RAPPORT DE L'INSPECTION DES INSTALLATIONS CLASSÉES

ÉTABLISSEMENT		
Nom de l'entreprise : ARCELORMITTAL FRANCE - Site de Dunkerque		
Adresse du site : Port 3031 - 3031 Rue du Comte Jean CS 52508 - Grande-Synthe 59381 DUNKERQUE Commune : Grande-synthe		
Le cas échéant, adresse du siège : idem		
Type d'établissement : A	SSH	Priorité : nationale
Objet du rapport : Dossier de porter à connaissance – installation d'une unité de criblage des agglomérés Demande d'aménagement à l'article 3.5 de l'annexe 1 de l'arrêté ministériel du 06 juin 2018

Figure 1 : Localisation et dimensionnement du projet (1/2)

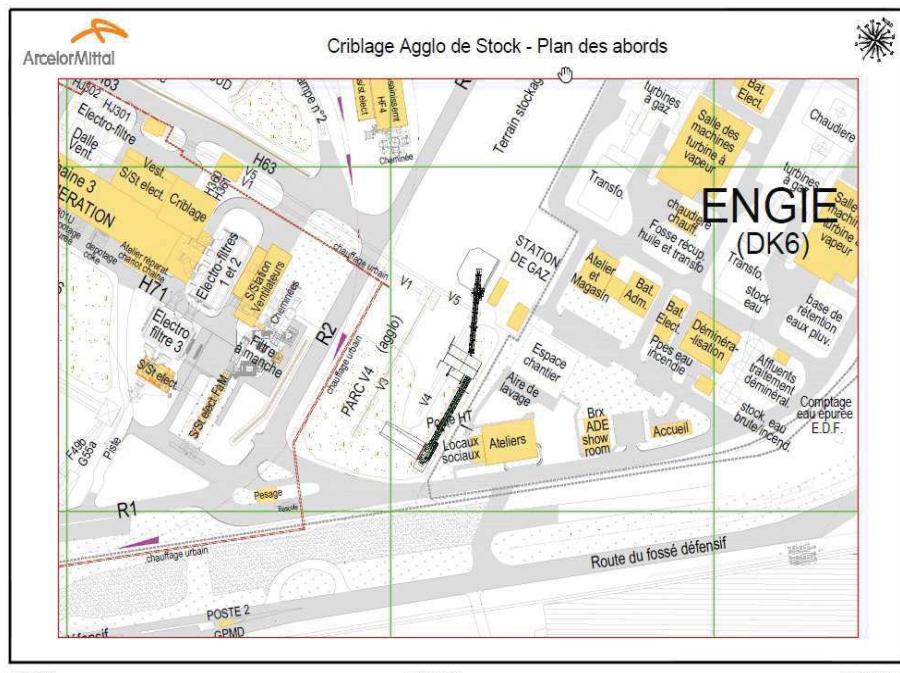
L'exploitant indique que le procédé de criblage peut générer des poussières au niveau des jetées, cibles et mise en tas des fines.

- un capot statique sur le crible ;
- des capots sur les transporteurs V20 et V21 ;
- un arrosage dans la masse entre la sortie du crible et le transporteur V21 ;
- un traitement par laquage entre le dernier transporteur et l'enclos de stockage ;
- les fines feront également l'objet d'un laquage régulier.

L'exploitant a modélisé les impacts sonores projetés par le projet. Ceux-ci concernent notamment les extracteurs vibrants, la trémie de chargement et le crible.

Avec ces hypothèses, et en première approche, la modélisation conclut à des dépassements des limites réglementaires (arrêté ministériel du 23 janvier 1997) en période diurne et nocturne. En effet, la modélisation conclut à un niveau de bruit en limite de propriété de 64,5 dB en tout temps, pour une limite en période nocturne fixée à 60 dB.

- Mise en place d'un écran acoustique, constitué de panneaux d'isolation phonique permettant d'obtenir un gain de 13 dB sur les extracteurs vibrants et la trémie de déchargement, d'une hauteur de 10,7 m pour une longueur totale de 25,7m.
- Mise sous bâtiment fermé permettant un gain de 25 dB sur le crible. Le bâtiment est équipé

Un aménagement à cette disposition peut impacter les niveaux de bruits calculés en limite de propriété. L'exploitant souhaite notamment positionner l'installation à 4,8 mètres de la limite de propriété avec l'entreprise ENGIE exploitant la centrale DK6. L'installation restera à plus de 20 m des constructions à usage d'habitation et des établissements destinés à recevoir des personnes sensibles. La modélisation des niveaux de bruit en limite de propriété intègre cette distance de 4,8 mètres entre l'installation et les limites de propriété.

Les impacts liés aux rejets atmosphériques apparaissent limités. Il convient cependant de prescrire les mesures de prévention proposées par l'exploitant.

Les hypothèses de modélisation et la démarche suivie apparaissent cohérentes. Avec les solutions techniques proposées par l'exploitant, les résultats de la modélisation permettent d'apprécier le respect de la réglementation en matière d'émissions sonores. Les nuisances sonores liées au projet apparaissent maîtrisées.

L'inspection propose de prescrire les dispositions des solutions techniques permettant d'assurer la maîtrise des nuisances sonores. Il apparaît également que l'aménagement des dispositions de l'article 5 de l'arrêté ministériel du 26/11/2012 n'a pas d'impact sur les niveaux de bruit en limite de propriété. Des dispositions en ce sens sont proposées dans le projet d'arrêté préfectoral complémentaire joint en annexe n°1.
